サービスキャンペーン通知書

通知者の氏名 フォルクスワーゲン グループ ジャパン株式会社
又は名称 代表取締役社長 グラシモス・ドリザス
住 所 愛知県豊橋市明海町5番地の10

整理番号		サービスキャンペーン開始日	平成23年6月9日
不具合の内容	エンジン ECU の制御プログラムが不適切なため、D レンジにてブレーキを踏んで停止しているアイドリング状態時に、アクセルペダルをわずかに踏み込むことによってエンジンがストールする場合があります。		
改善措置の内容	全車両、エンジン ECU の制御プログラムを書き換える。		
自動車利用者等に周知させるための措置	ダイレクトメールで通知する。

改善箇所説明図

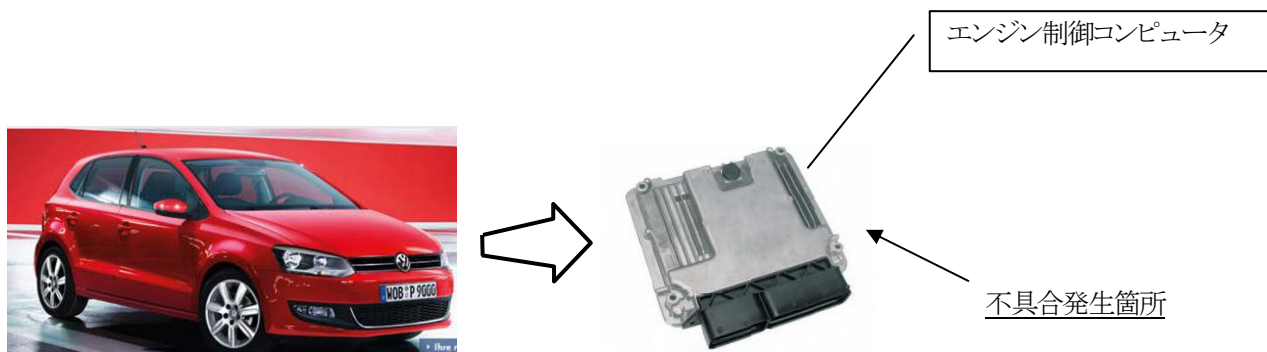
不具合発生箇所

エンジン ECU の制御プログラムが不適切なため、D レンジにてブレーキを踏んで停止しているアイドリング状態時に、アクセルペダルをわずかに踏み込むことによってエンジンがストールする場合があります。

改善内容

全車両、エンジン ECU の制御プログラムを書き換える。
